Tysvær Vindpark AS

Søknad om avvik fra YIG i forbindelse med veiutvidelser Hersdalsvegen

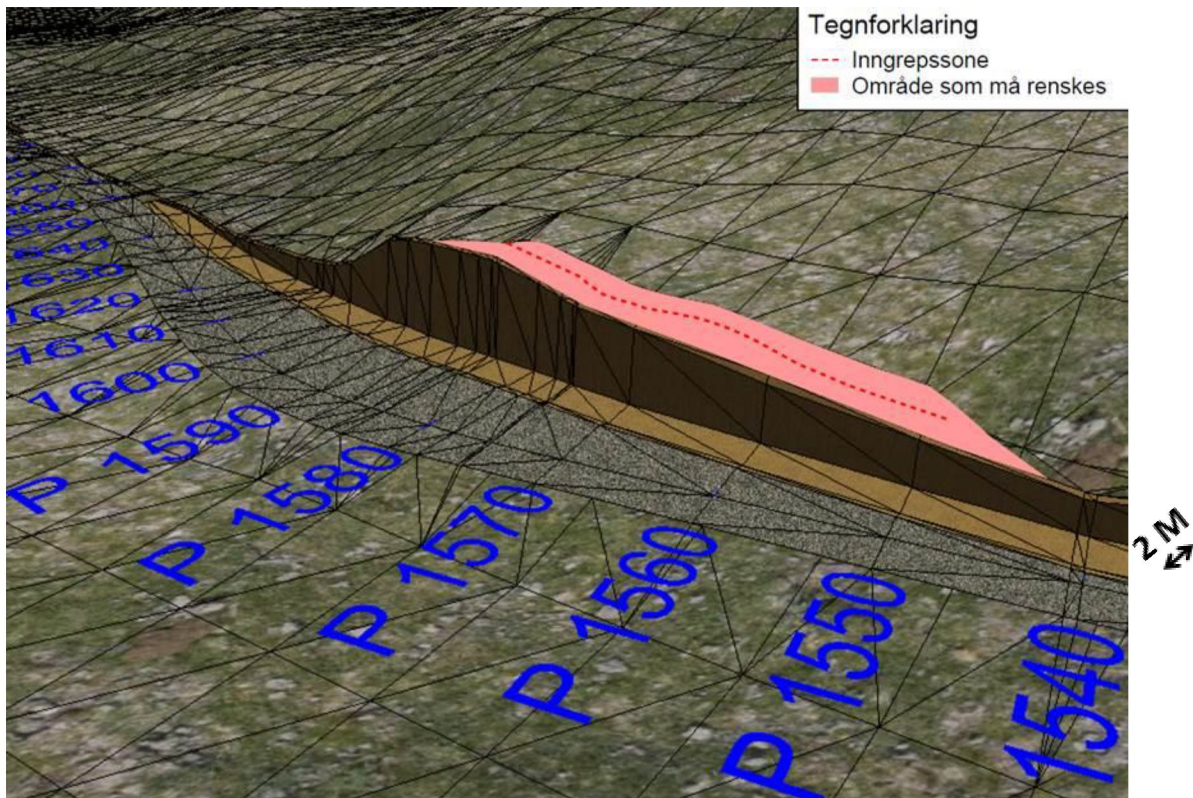
Under arbeidene med utvidelse av Hersdalsvegen ble det gjennomført sprengningsarbeider mellom profil nr. 1550 og 1650, se kartblad 3 og 4 i vedlegg 1 som oversendt ved melding om oppstart av arbeidene på veien 30.04.2020. Fjellkvaliteten er av typen fyllitt og det ble avdekket at denne er av svært dårlig kvalitet. Flere steder under sprengningsarbeidene slapp fjellet inn til ytre inngrepsgrense.

I et enkelt område ligger det opptil to meter med morenemasser ovenpå fjellet. Morenemassen består av sand med større steiner i. Denne massen var det risiko for ville rase ut med det resultat at ytre inngrepsgrense ville bli overskredet. For å redusere risikoen ble det bygget en sognemur (se bilde til høyre) på toppen av skjæringen hvor morenemassen ligger i opptil to meters tykkelse.

Vi har nå sammen med Tysvær kommune og grunneier identifisert en løsning for hvordan resterende deler av skjæringstoppen kan avsluttes. For å sørge for en sikker og visuelt helhetlig avslutning på toppen av denne skjæringen, har vi identifisert et behov for å gjøre tiltak i et område på inntil to meter utenfor tidligere indikerte ytre inngrepsgrense. Det aktuelle området strekker seg ca. 70-100 meter langs denne strekningen. Se flere bilder under samt illustrasjon som viser området som må renskes med YIG indikert som rød stiple linje.
